Της από **28/11/2022** Τακτικής Συνεδρίασης του Δημοτικού Συμβουλίου του Δήμου Ρόδου

Αριθ. Πρακτικού: **19/28-11-2022** Αριθ. Απόφασης: **217/2022**

Θ Ε Μ Α 11^ο: Έγκριση της υπ' αρ. 118/2022 απόφασης της Επιτροπής Ποιότητας Ζωής με θέμα «Έγκριση μελέτης «Εισόδου - εξόδου» οχημάτων από την Κ.Μ.2207 Γαιών Καλυθιών, ιδιοκτησίας Στατιού Γεωργίου στην Επαρχιακή οδό ΕΠ.Ο.81Α13, για χρήση ανέγερσης κατοικίας».

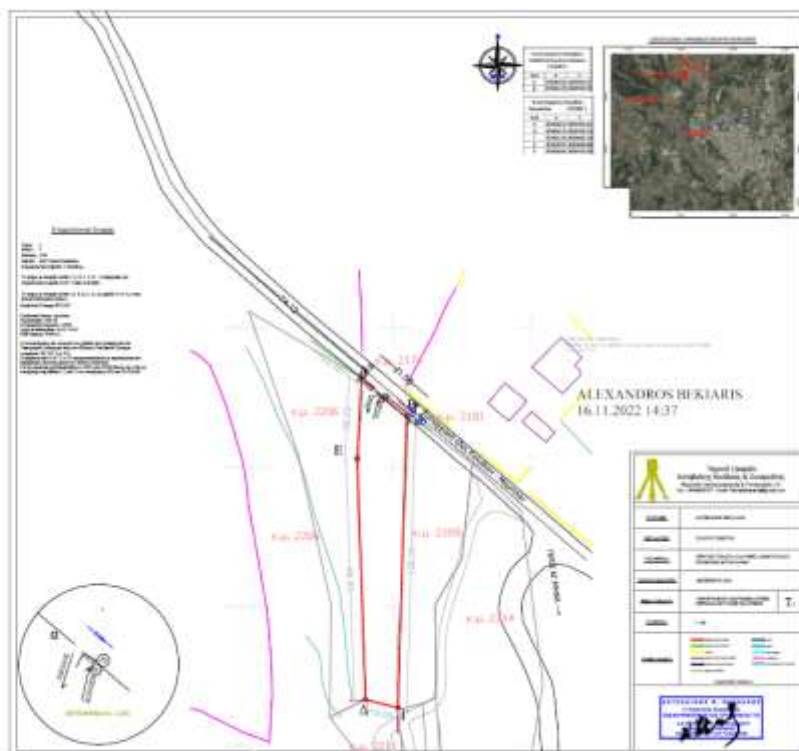
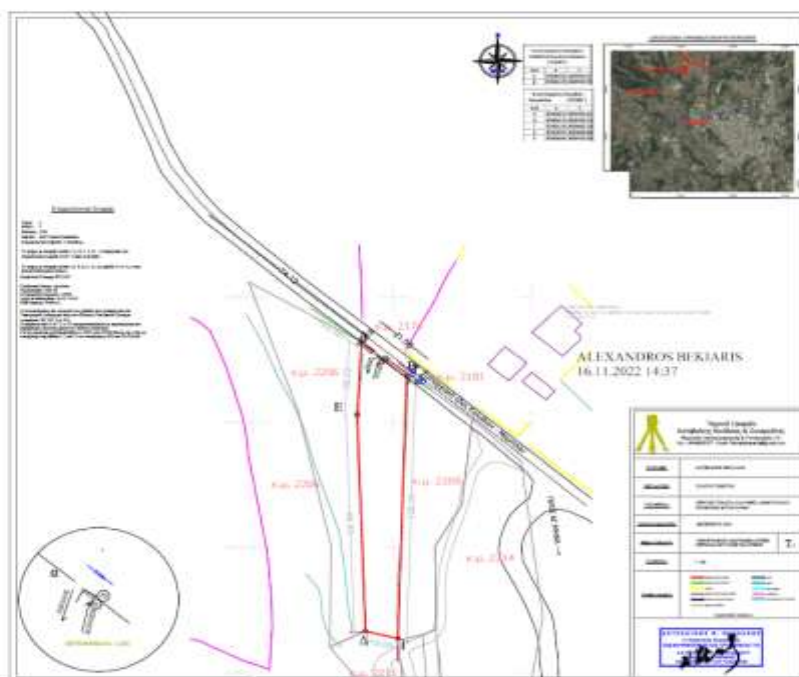
1. Να κατασκευαστεί ένα ενιαίο άνοιγμα εισόδου-εξόδου 5,50 μέτρων.
2. Να τοποθετηθούν οι ρυθμιστικές πινακίδες Ρ-2, Ρ27.
3. Να γίνει η οριζόντια σήμανση με την αναγραφή της λέξεως STOP.
4. Να τοποθετηθεί επαρκής ηλεκτροφωτισμός στα σημεία εισόδου-εξόδου εντός της Κ.Μ 2207 Γαιών Καλυθιών.
5. Να αποκλειστεί η πρόσβαση οχημάτων στην κτηματολογική μερίδα από οποιαδήποτε άλλη θέση.

- IV. Να αποκλειστεί η πρόσβαση οχημάτων από και προς την Κ.Μ. 2207 Γαιών Καλυθιών από οποιαδήποτε άλλη θέση. Η μοναδική πρόσβαση των οχημάτων της κτηματολογικής μερίδας με την οδό θα πρέπει να γίνεται με αυτήν που φαίνεται στο θεωρημένο συνημμένο σχέδιο Τ1 **που συνοδεύει το παρόν έγγραφο της Δ/νσης Τεχνικών Έργων και Υποδομών.**
